## 改善箇所説明図

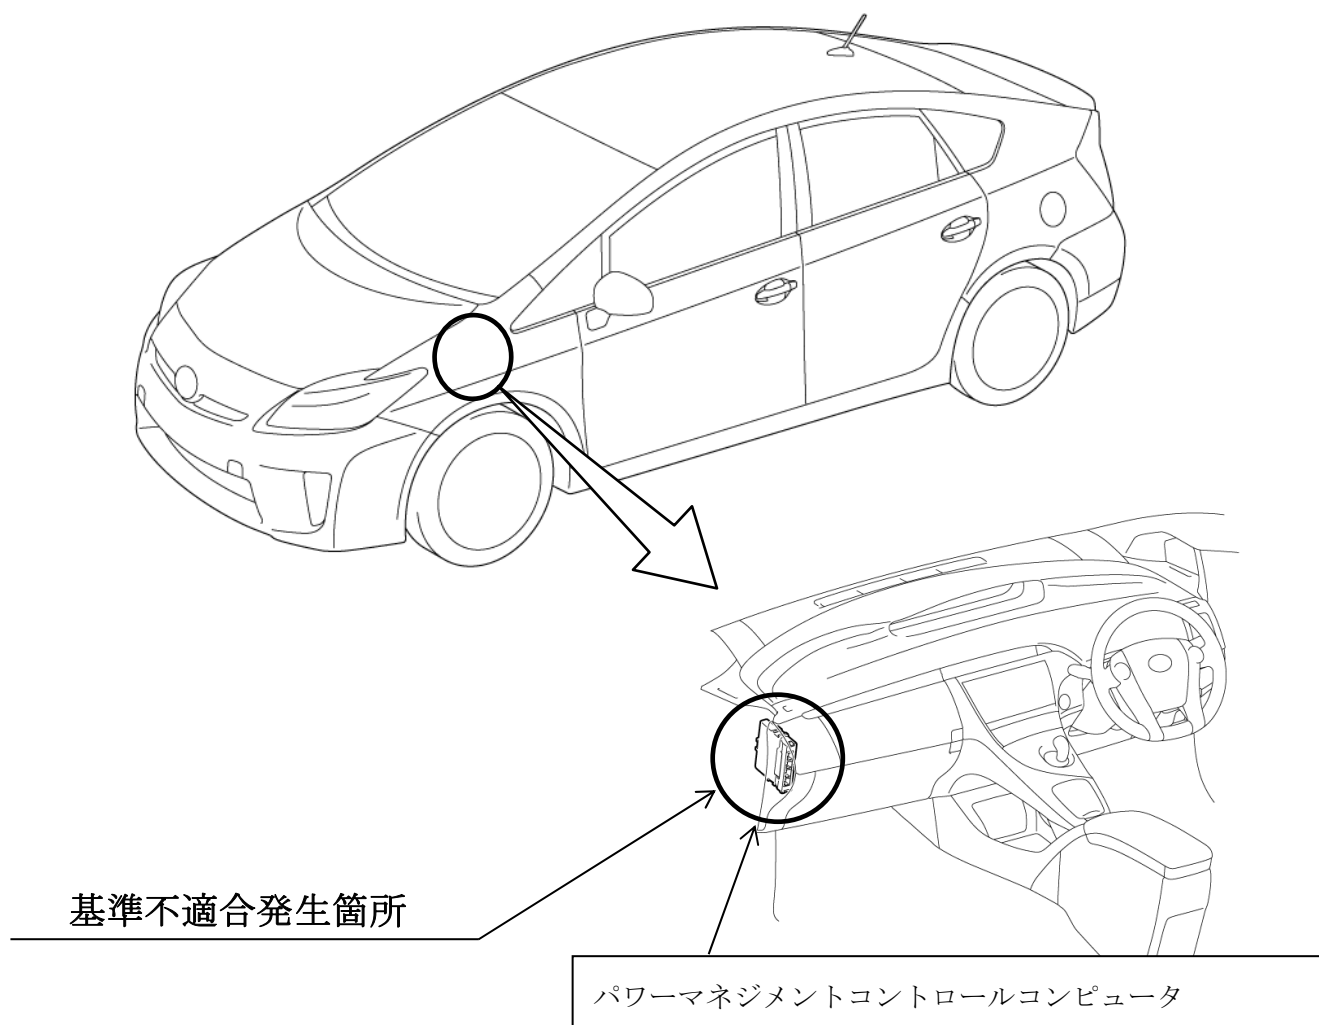
ハイブリッドシステムにおいて、異常判定時の制御プログラムが不適切なため、極低速から急加速するような高負荷走行時等に昇圧回路の素子が損傷した場合、フェールセーフモードに移行できないことがある。そのため、警告灯が点灯し、ハイブリッドシステムが停止して、走行不能となるおそれがある。

全車両、異常判定時の制御プログラムを対策仕様に修正する。

当該制御プログラム修正後に素子が損傷して警告灯が点灯した場合は、電力変換器のモジュールを無償交換する。

識別：改善済車両には車台番号打刻位置の右側に黄色ペイントを塗布する。
